令和2年11月10日 公告

「南津守中央公園改修工事」

1. 設計図書の一部に表記誤りがありました。下記正誤表をご確認ください。

工事名称	南津守中央公園改修工事			4
図面名称	施設平面図	縮尺	A3 1:200	7
大阪市 建設局		係長	照査	係員
		藤本	上田	富里

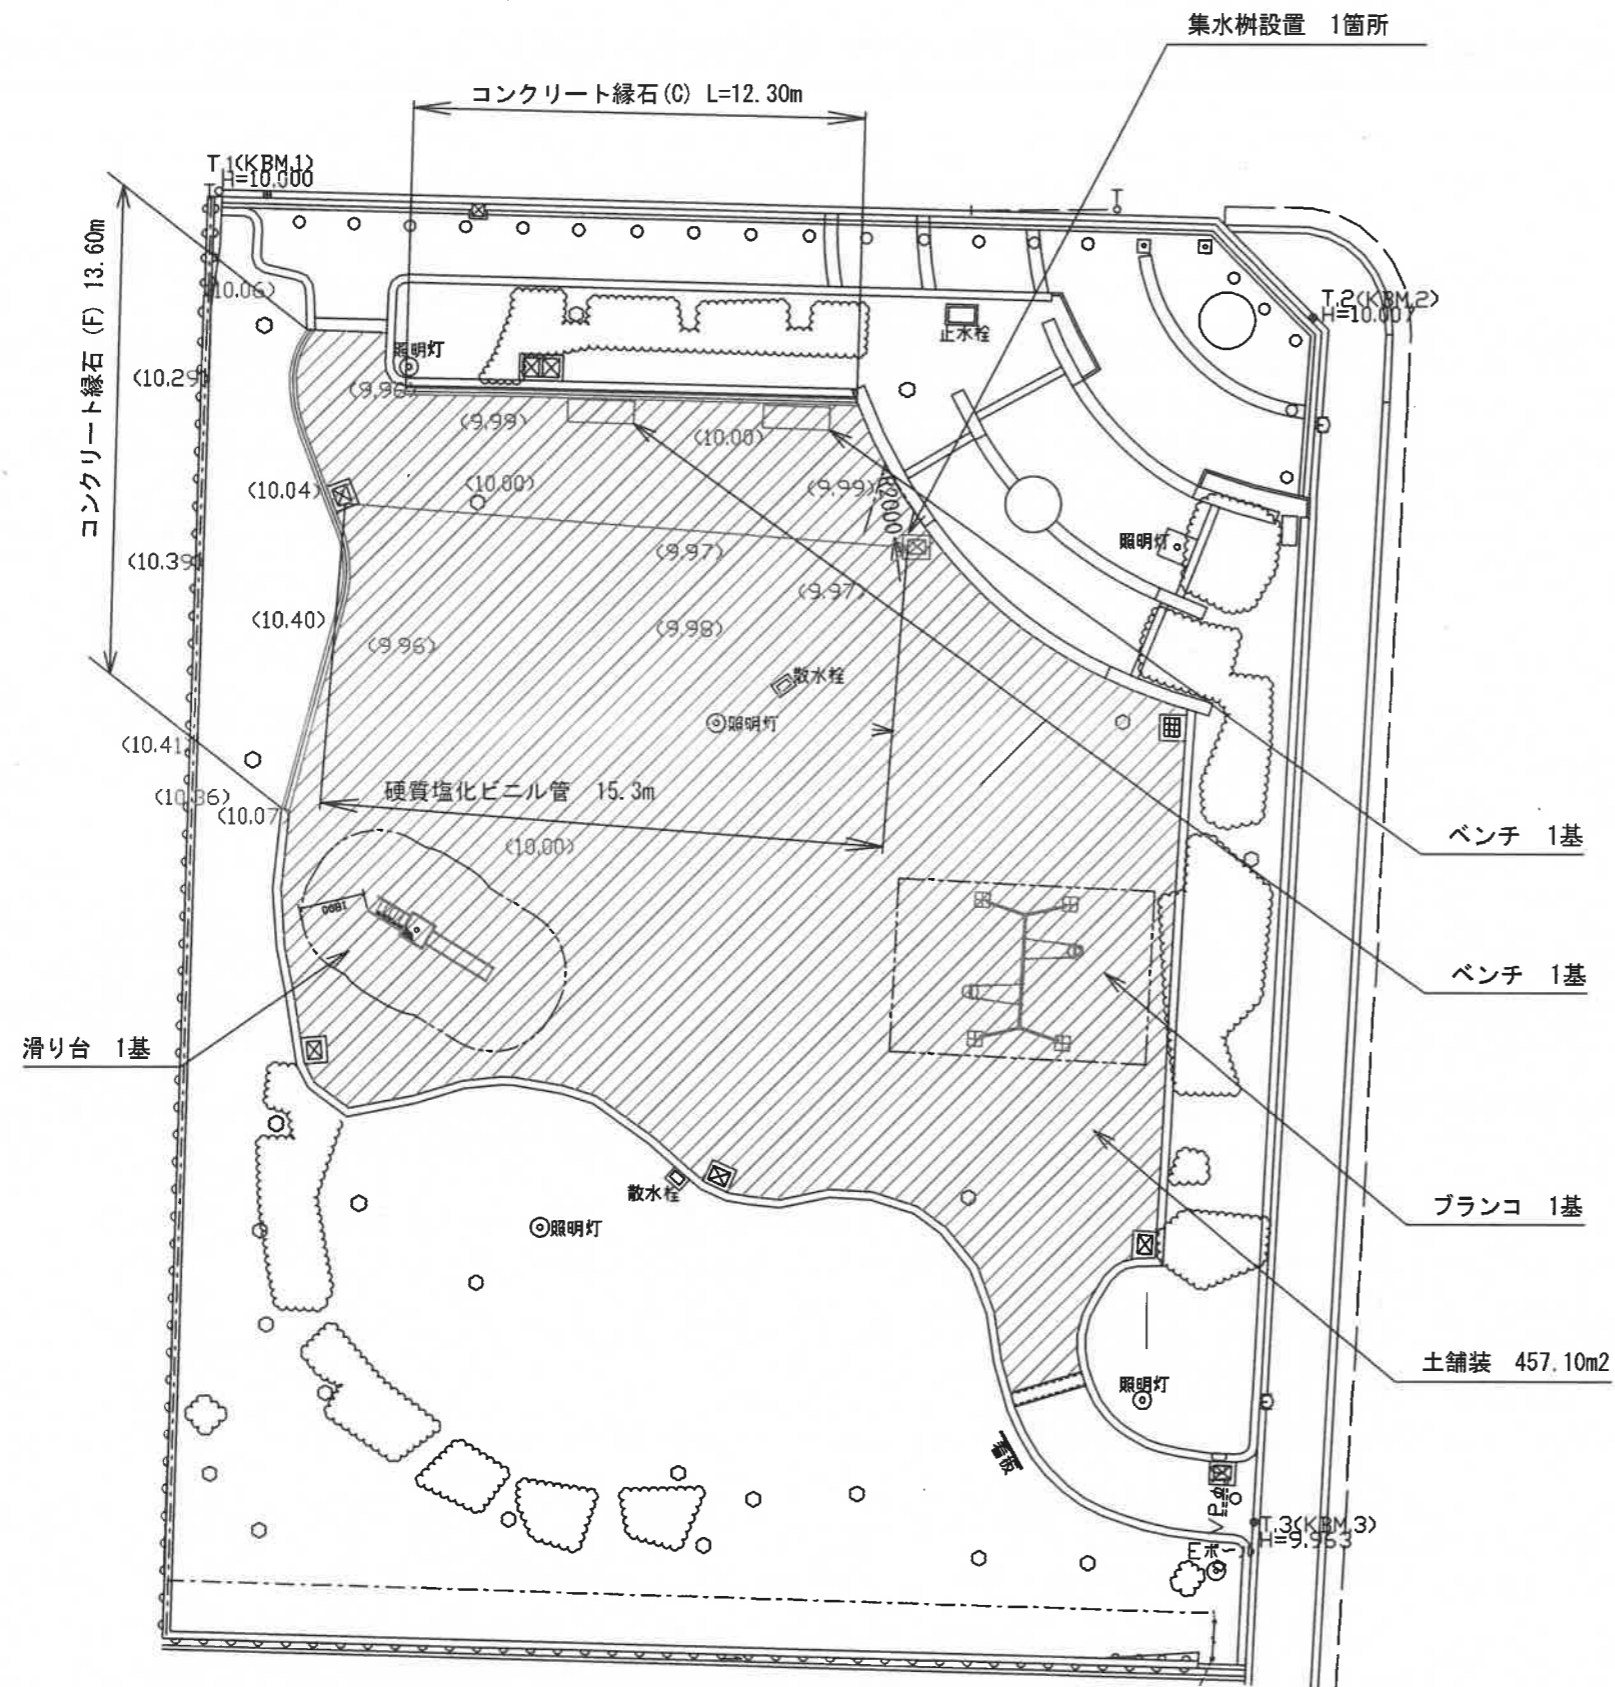
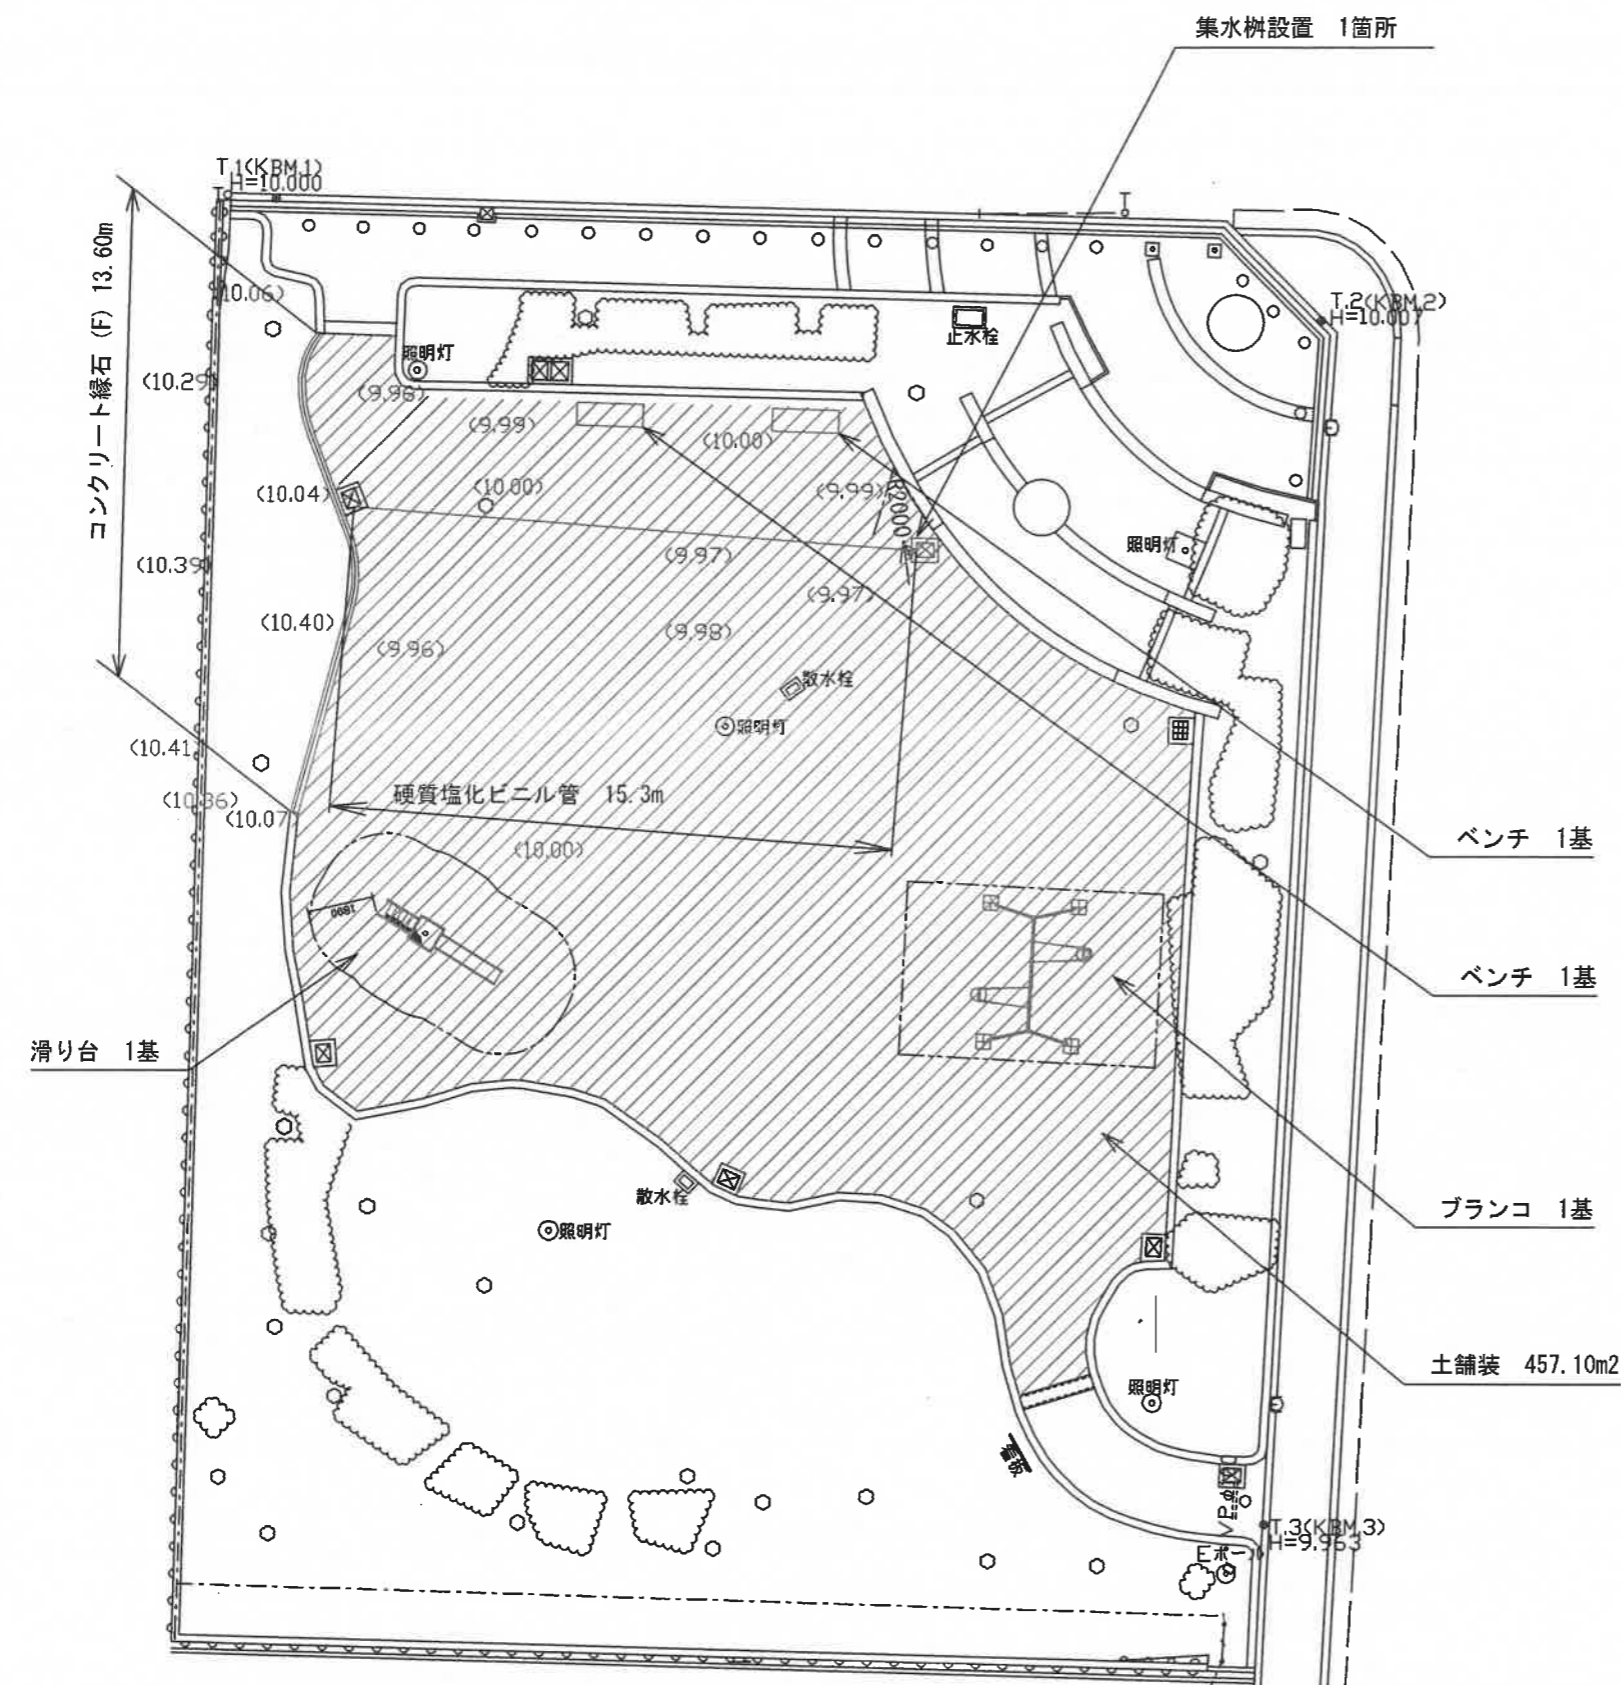
訂正箇所	誤	正
図面4/7 施設平面図	・ (図) コンクリート縁石 (C) L=12.30m ・ (凡例) コンクリート縁石 (C) 公園工事標準図面集参照 (コンクリート縁石 (C))	消去

訂正
